**A LA SECRETARÍA DEL CONSEJO
DE LA COMISIÓN NACIONAL DE LOS MERCADOS Y LA COMPETENCIA**

**ALEGACIONES DE PLANTA DE REGASIFICACIÓN DE SAGUNTO, S.A.
(SAGGAS) A LA PROPUESTA DE CIRCULAR DE LA COMISIÓN NACIONAL
DE LOS MERCADOS Y LA COMPETENCIA, POR LA QUE SE ESTABLECE LA
METODOLOGÍA PARA EL CÁLCULO DE LOS PEAJES DE TRANSPORTE,
REDES LOCALES Y REGASIFICACIÓN DE GAS NATURAL**

Expediente. - CIR/DE/003/19

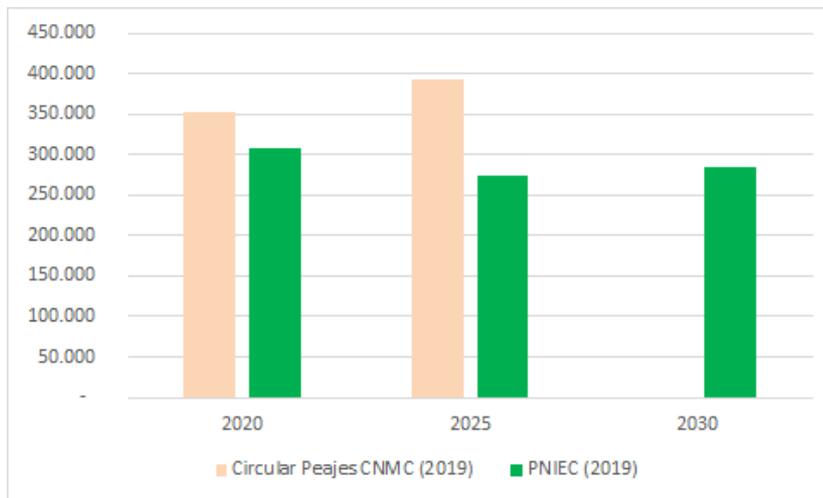
- a) Sobre la determinación de la retribución reconocida a la actividad de regasificación del año 2020 (cuadro 48).

Se debería incluir una previsión por ajuste de la retribución por continuidad de suministro (RCS) de los años 2018 y 2019.
